リコール届出番号	外-3180	リコール開始日	令和3年3月5日
届出者の氏名又は名称	ボルボ・カー・ジャパン株式会社 [製作国：スウェーデン] 代表取締役社長 [製作者名：ボルボ] マーティン・パーソン 問い合わせ先：ボルボ・カスタマー・センター 0120-55-8500		
不具合の部位（部品名）	制動装置（ブレーキフルードレベルセンサーのケーブルハーネス）		
基準不適合状態にあると認める構造、装置又は性能の状況及びその原因	ブレーキフルードレベルセンサーのケーブルハーネスにおいて、製造時の組付け管理が不適切なため、ケーブルハーネスがエキゾーストマニホールドのヒートシールドに接触することがある。そのため、熱により被膜が損傷して配線が短絡し、ブレーキ関係の警告灯が点灯して、最悪の場合、制動力が低下するおそれがある。		
改善措置の内容	全車両、当該ハーネスの配索を修正する。なお、当該ハーネスに損傷がある場合は、損傷状態に応じて修理、又はハーネスを新品に交換する。		
不 具 合 件 数	国内： なし	事 故 の 有 無	国内： なし
発 見 の 動 機	本国メーカーからの情報による。		
自動車使用者及び自動車特定整備事業者に周知させるための措置	<ul style="list-style-type: none"> <li>・使用者：ダイレクトメール又は電話にて通知する。</li> <li>・自動車特定整備事業者：日整連発行の機関紙へ掲載する。</li> <li>・弊社のインターネットホームページに掲載する。</li> </ul>

## 改善箇所説明図

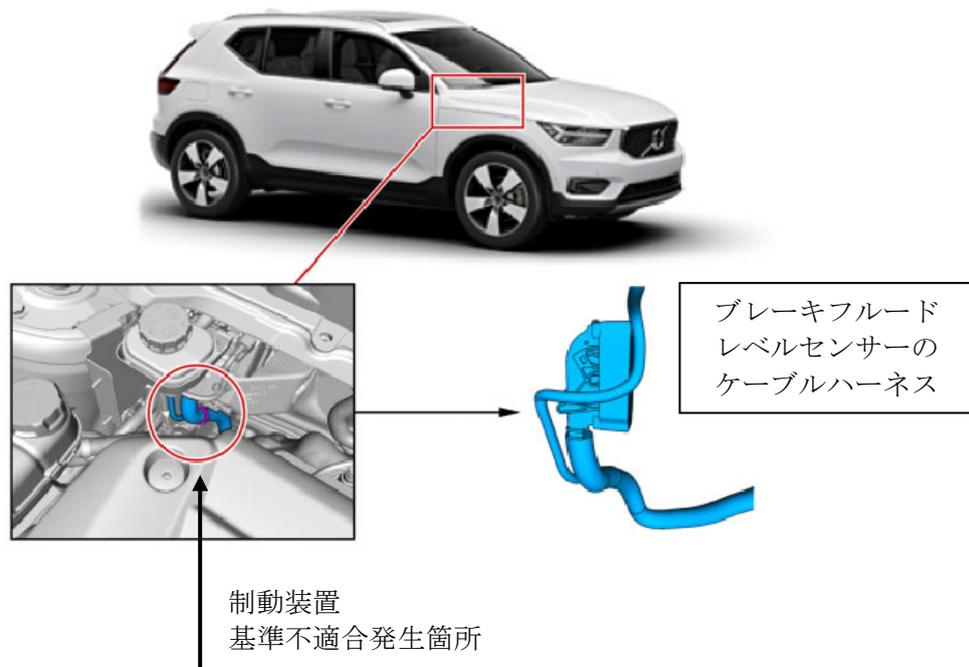
ブレーキフルードレベルセンサーのケーブルハーネスにおいて、製造時の組付け管理が不適切なため、ケーブルハーネスがエキゾーストマニホールドのヒートシールドに接触することがある。そのため、熱により被膜が損傷して配線が短絡し、ブレーキ関係の警告灯が点灯して、最悪の場合、制動力が低下するおそれがある。

全車両、当該ハーネスの配索を修正する。なお、当該ハーネスに損傷がある場合は、損傷状態に応じて修理、又はハーネスを新品に交換する。

運転者席側ドアアロアヒンジ取り付けボルト（下側）の頭に白ペンを塗布する。
